Matr. nr.	Ejerlav	Beliggenhed	J. nr.
3 ag	Bistrup	Birkebakken 54	B. 14.349

Ansøgerens navn	Bygherrens navn	Bebyggelsens art
Bertel Udsen, Bjælkevangen 15, Hjortekær, 2800 Lyngby.	Jørgen Jensen, Birkebakken 54, 3460 Birkerød.	Eenfamiliehus, carport og skur.
		Sagen modtaget den 3.9.70

Arkitekt Bertel Udsen fik i 1969 byplanmæssig godkendelse til et skitseprojekt for en beboelsesbygning ofr ejendommen matr.nr. 3 aq Bistrup, Birke-bakken 54. Projektet blev oprindeligt godkendt sammen med et projekt på ejendommen matr.nr. 3 ad Bistrup. De 2 bebyggelser påtænkes sammenbygget over skel. Bebyggelsen på 3 ad Bistrup blev imidlertid opgivet. Til lovliggørelse af bebyggelsen på matr.nr. 3 aq Bistrup blev der fastlagt et niveauplan i kote 41,o5 for beboelsesbygningen og i 42,45 for garagens vedkommende. Byrådet meddelte i marts 197o arkitekten principi godkendelse til et ændret projekt, idet det forudsattes, at højderne måltes fra det tidligere fastsatte niveauplan i 41,o5. Indgangspartiet fik gulvkote 4o,7o, gulvkote i havestue i 41,7o og underetage kote 39,1o.

BYGGETILLADELSE

AFLØBSPLAN

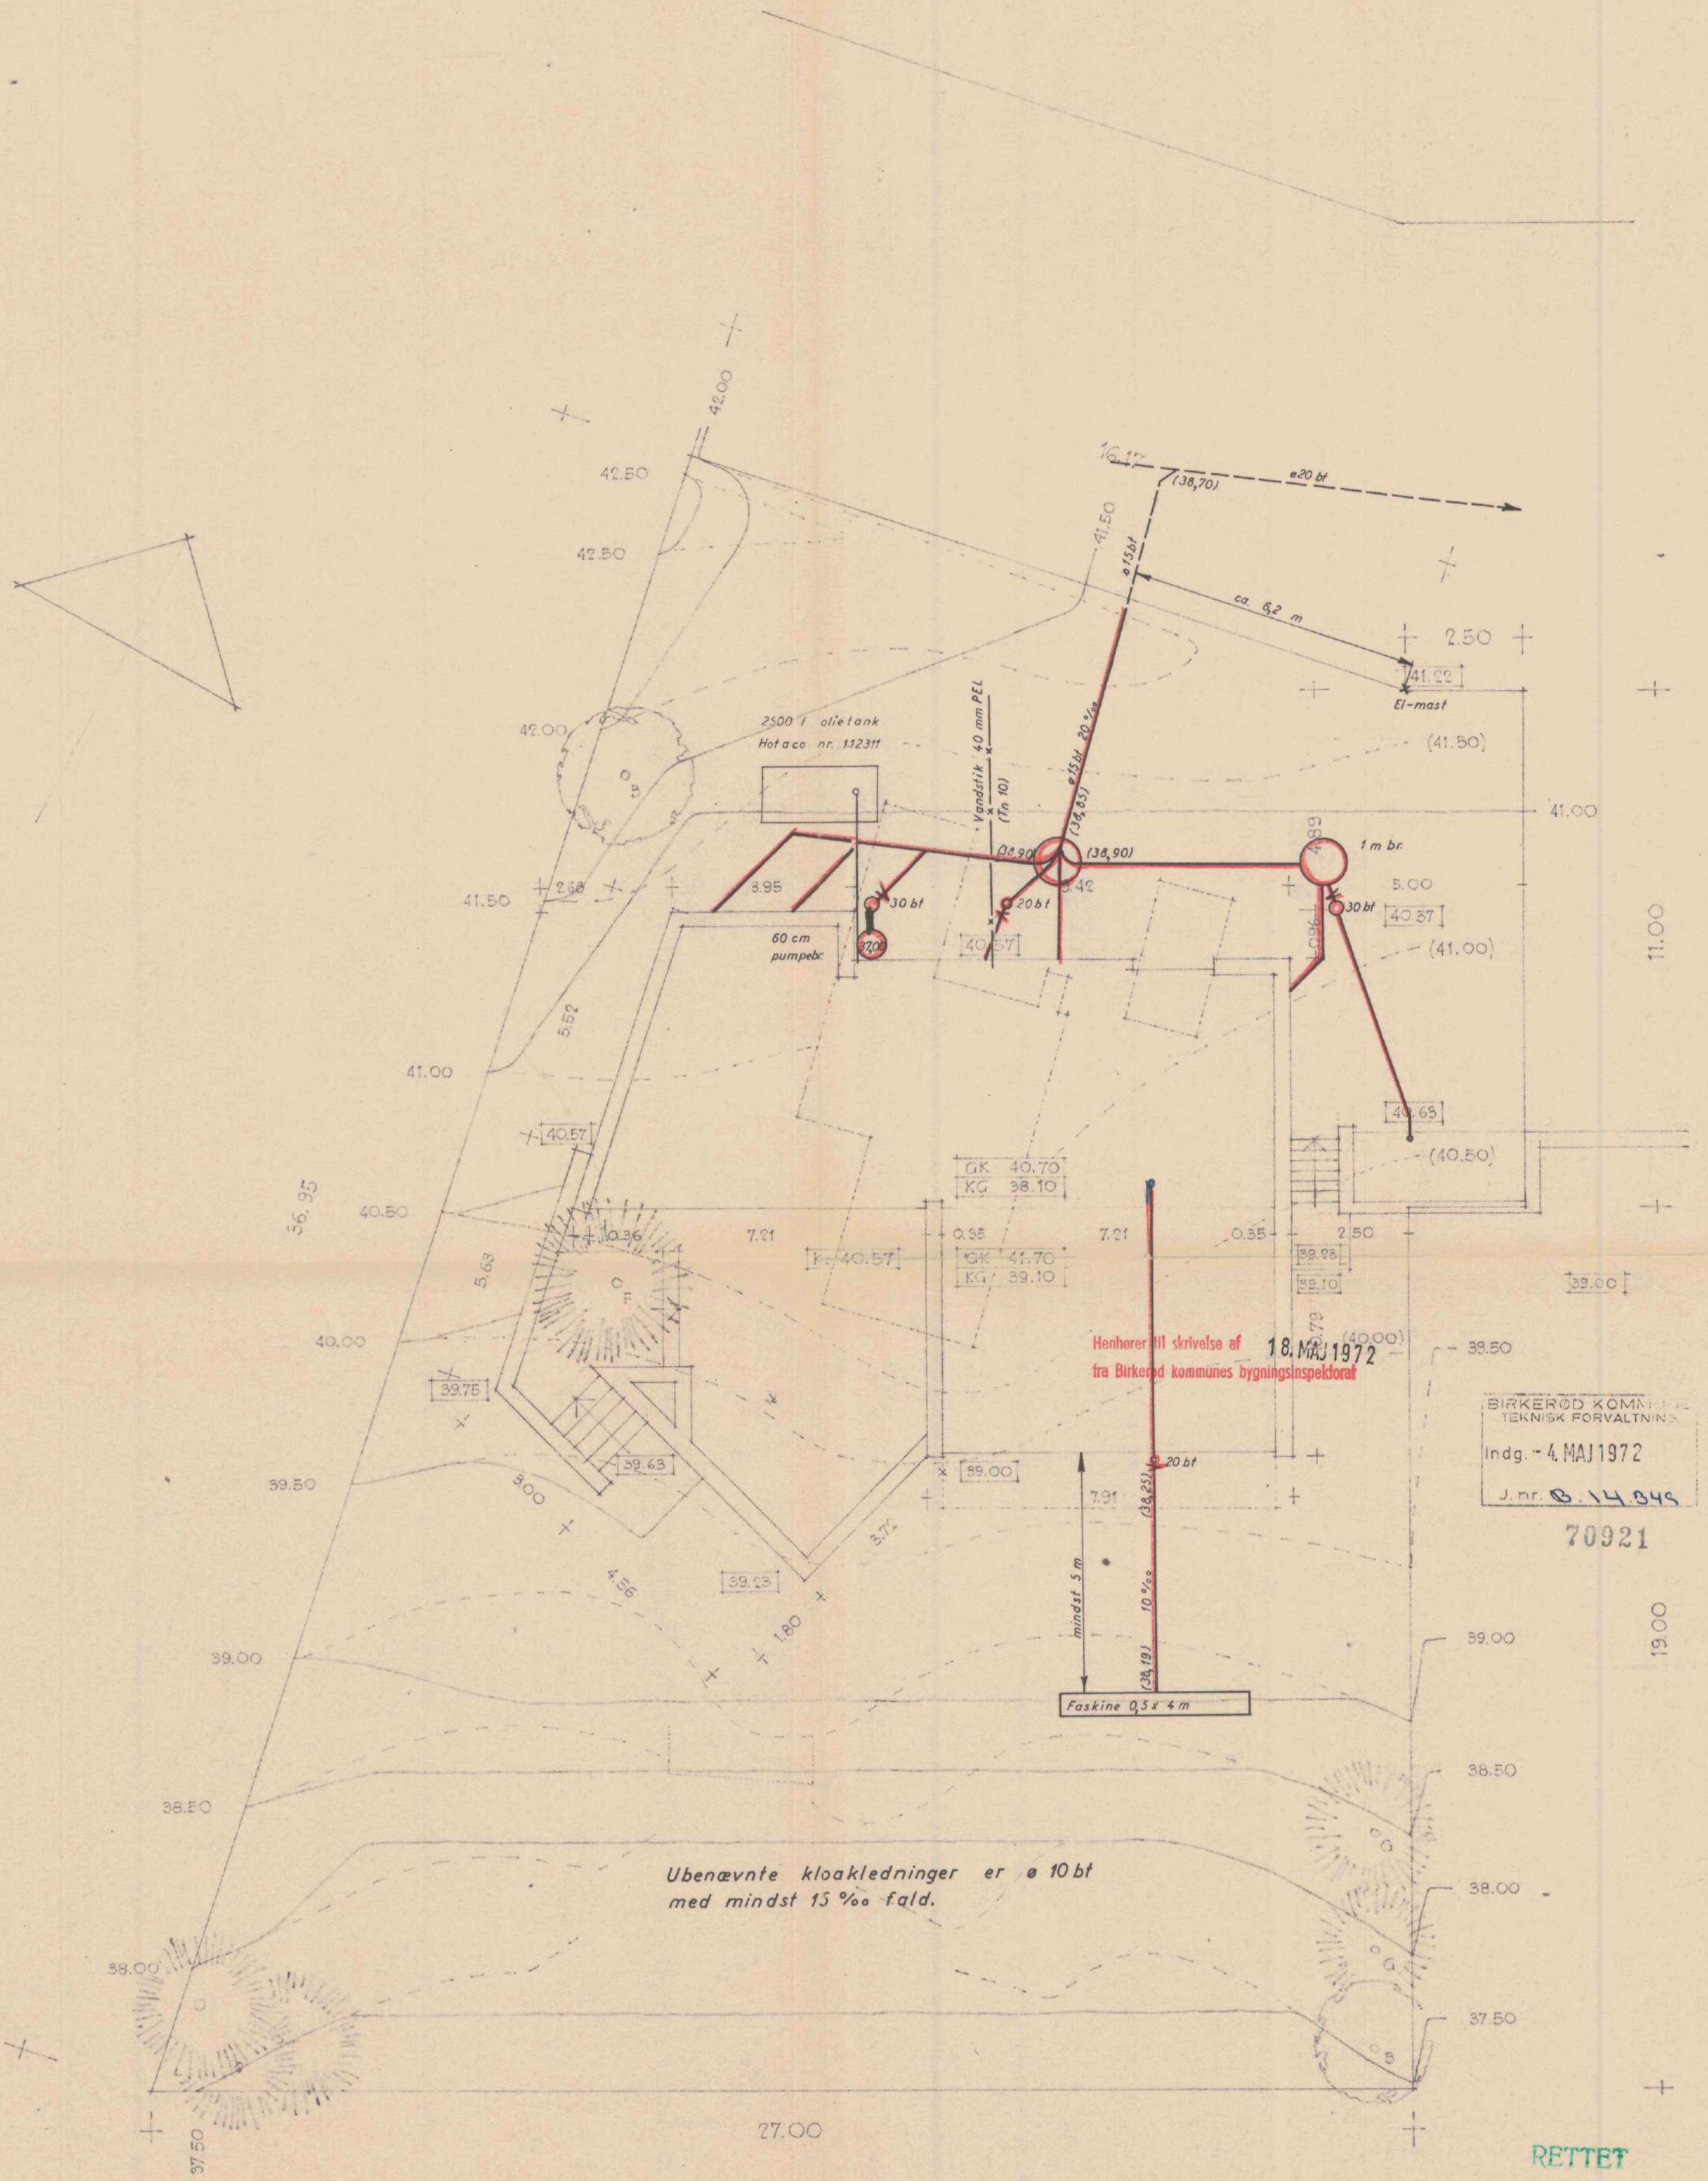
I fortsættelse af byggetilladelse af 19. november 1970 meddeles herved godkendelse af den under 3. maj 1972 fremsendte rettede afløbsplan og beliggenhedsplan for olietank.
